第9回 砂蘭部川河床低下対策検討委員会 『砂蘭部川ニュースレター No.9』

(平成28年7月4日開催)

北海道 渡島総合振興局 函館建設管理部

平成28年7月4日に第9回砂蘭部川河床低下対策検討委員会が開催されました。H27年度 砂蘭部川自然環境調査結果の報告、2号砂防ダム下流の施設配置計画、スリット内流速とスリット化後の調査、砂蘭部川河床低下対策に関する提言(案)、今後のスケジュールについて議論されました。

②縦断面図

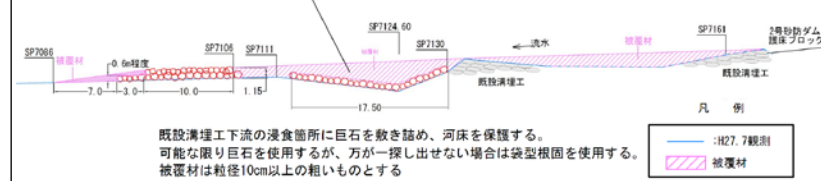
- 被覆工をやるということだが、実際に効果を上げているところはあるのか。
(事務局から) 他河川でやっているかは確認しておりません。河川によって状況は違い、砂蘭部川につきましては、岩盤の状況、現地状況、水の流れなどを考慮して被覆工を考えております。
- 実際に被覆工で川幅が広がったところは、砂利がたまっているが、その下流側で掘られ、細かい砂が出て、泥水が出る。サケなんか生きていけない。そういう状況になっているから被覆工はやめて、上から土砂を供給することを考えていかないとダメだと思ふ。

(専門委員) 上流から供給される土砂が堆積せず流出してしまうと、紙やすりでこするように、どんどん川底が低下するというのが一般的な現象で、特に軟岩が出ているところは、中途半端な土砂が流れると、そこで削っていく。それが削られないために被覆をする必要があると私は考えている。ただし、上で止めれば下流側の土砂は当然どんどん来なくなるため、供給をどんどんしなければいけない。そのために止める算段をして、上から土砂を供給することが対策の順序かと思う。

(事務局から) 流れる土砂により軟岩が削られては困るということで、一部被覆するものととめるものを施工してからスリット化して土砂を流すということは委員会の中でも説明しました。使う材料は、砂防ダム堆砂域に堆積している石材を採取し、一回洗ってシルト分を除いて入れるということで、ご理解いただいております。

【スリット底面、側面の構造による流速の違い】

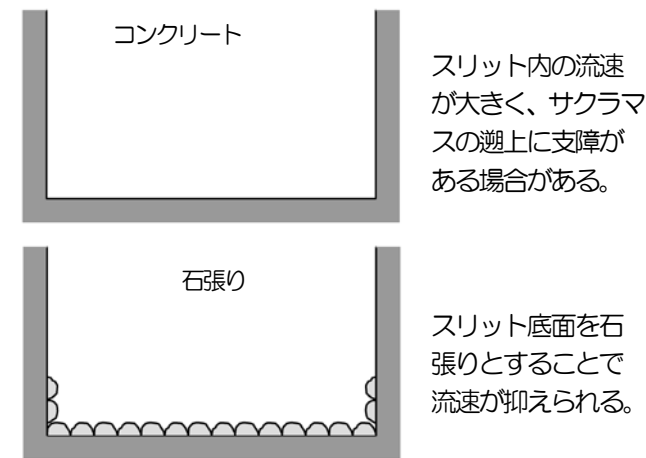
●スリットダムの形状について、実際に治山ダムで逆台形としているところがあるが、流木は引っかかっていない。垂直型は幅が6mあっても引っかかる。垂直型にこだわる必要はない。

●垂直型のもので逆台形でどのくらい差があって、どのくらい危険の度合いが違うかを教えていただきたい。

(専門委員) 鉛直方向にスリットがあった場合には水位が上がってくると出てくる幅が一定で、出ていく量がそれほど増加しないので水がたまり土砂がたまる。逆台形は洪水時に水面幅が広がるので、せき上げ効果が落ちるため土砂が堆積しにくく、砂防ダムで逆台形がなかなか採用されないひとつの理由である。

(事務局から) 治山ダムではえん堤に堆積した土砂によって山脚、山裾を固定し山腹崩壊を防止する目的となるのに対し、砂防ダムの場合、洪水時にえん堤に土砂を一時的にためて下流への土砂流出を防ぐ目的があります。計算上、出てきた土砂をとめると考えて四角い形状にしています。

【現況堆積土砂の流出について】

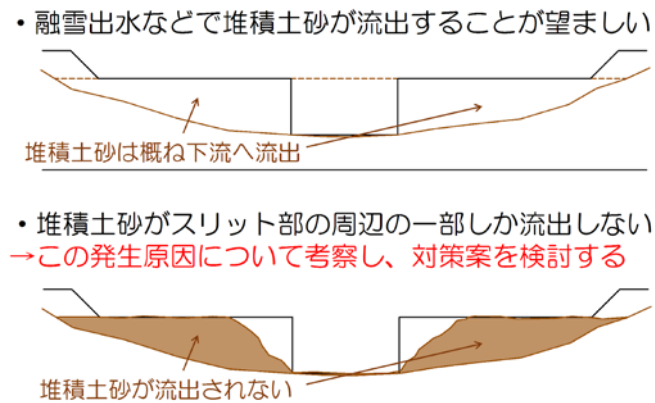
(専門委員) 「現況堆積土砂の流出について」の図は誤解を招くのではないかと。スリットにしても上図のように堆積土砂が全部なくなるのはあり得ないことで、上図と下図の間くらいになる。

(事務局から) わかりやすく極端な例にしましたが、ご指摘のとおり上下の図の間くらいになると想定しております。
